VKMA 04108

Műszaki adatlap R1

FORD 1.8 Di / TDi / TDDi / TDCi motorok

Ellenőrizze a vezérműtengely szíjtárcsát

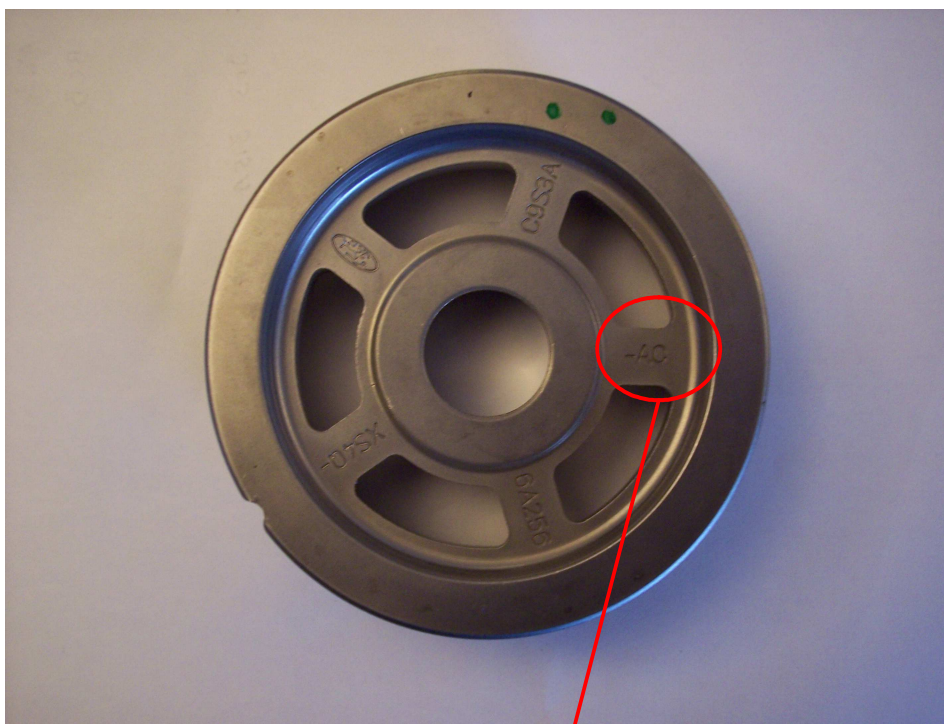
A régebbi járműmodellek esetében a kézi állítású szíj feszítő automata változatra történő első cseréjekor a VEZÉRMŰTENGELY SZÍJTÁRCSÁT is meg kell vizsgálni, amennyiben annak jelölése **FORD XS4Q 6A256 AB**, a **FORD XS4Q 6A256 AC** jelölésű alkatrészre kell kicserélni.

Extension AB must be replaced with **extension AC**

AB végződés esetén a szíjtárcsát **AC** jelölésűre kell cserélni
